CONCEPTO TÉCNICO No. CT - 5292

Localidad	5. USME
UPZ	58. COMUNEROS
Barrio o Sector Catastral	SERRANIAS
Dirección	JARDIN INFANTIL MI SENDA INFANTIL SERRANIAS – CALLE 97 SUR # 2B – 10 ESTE
CHIP	AAA0026PUCN
Información Catastral	MANZANA 21 PREDIO 01
Fecha de Visita	15 DE JULIO DE 2008
Área (Ha)	0.10*
Solicitante	SECRETARÍA DISTRITAL DE INTEGRACIÓN SOCIAL
Tipo de Amenaza	REMOCIÓN EN MASA

CT 5292 – JARDIN INFANTIL MI SENDA INFANTIL SERRANIAS – CALLE 97 SUR # 2B – 10 ESTE

Figura No. 1 – Localización del predio ubicado en la JARDIN INFANTIL MI SENDA INFANTIL SERRANIAS – CALLE 97 SUR # 2B – 10 ESTE en el Plano Normativo de Amenaza por Remoción en Masa del POT.

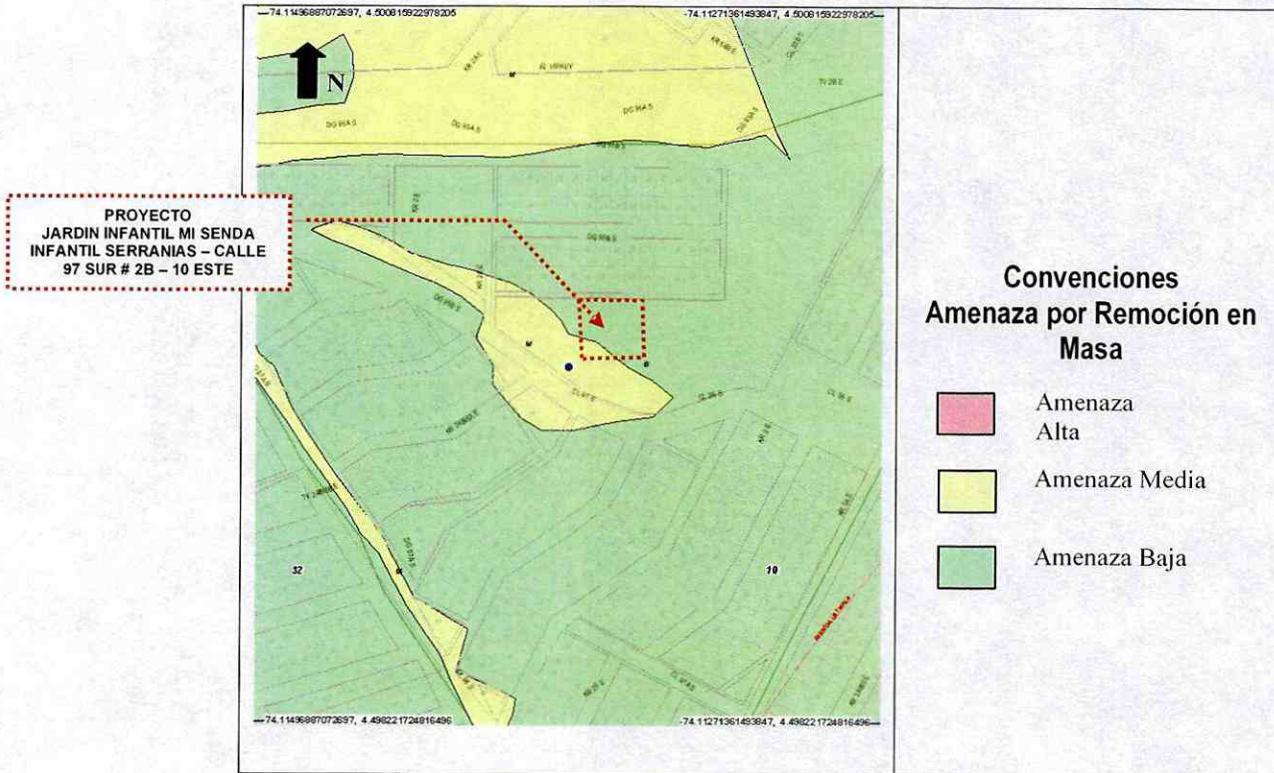
Conforme con el plano normativo "Amenaza por Remoción en Masa" del Plan de Ordenamiento Territorial de Bogotá – POT, el sector donde se localiza el proyecto JARDIN INFANTIL MI SENDA INFANTIL SERRANIAS – CALLE 97 SUR # 2B – 10 ESTE, se encuentra en una zona de AMENAZA MEDIA Y BAJA por procesos de remoción en masa (Figura No. 1).

Es importante mencionar que aunque según la base predial que posee la DPAE, facilitada por la Unidad Administrativa Especial de Catastro Distrital – UAECD, la nomenclatura suministrada corresponde a un predio de mayor extensión, el presente concepto sólo es válido para el área delimitada en la Figura No. 1, donde se identificó en campo de manera aproximada la localización y límites del Jardín Infantil Mi Senda Infantil Serranías.

Foto No. 1. Aspecto general del predio donde se localiza el JARDIN INFANTIL MI SENDA INFANTIL SERRANIAS en la localidad de Usme.

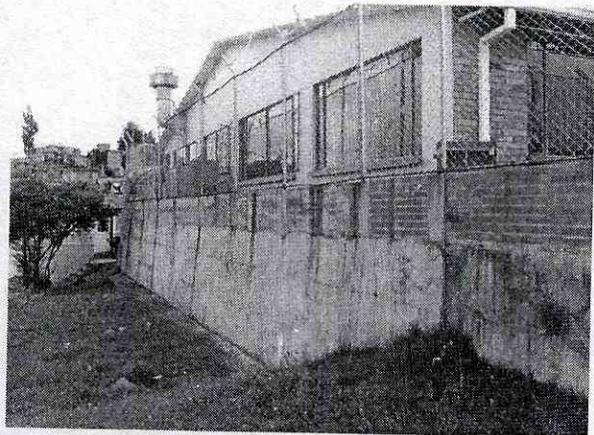
Localmente, se pudo establecer que en el predio donde se localiza el Jardín Infantil Mi Senda Infantil Serranías - Calle 97 Sur # 2B – 10 Este, actualmente se encuentran dos bloques de salones de un nivel, construidos en un sistema estructural de mampostería confinada y parcialmente confinada, con cubierta liviana en tejas de asbesto cemento en los que no se evidencian daños que permitan inferir un movimiento generalizado o inestabilidad del terreno. Por otra parte, se estableció la existencia de una estructura de contención en concreto aparentemente reforzado, localizada al costado occidental del predio, la cual confina un material de relleno, que fue adecuado para la implantación de los bloques de salones citados anteriormente.
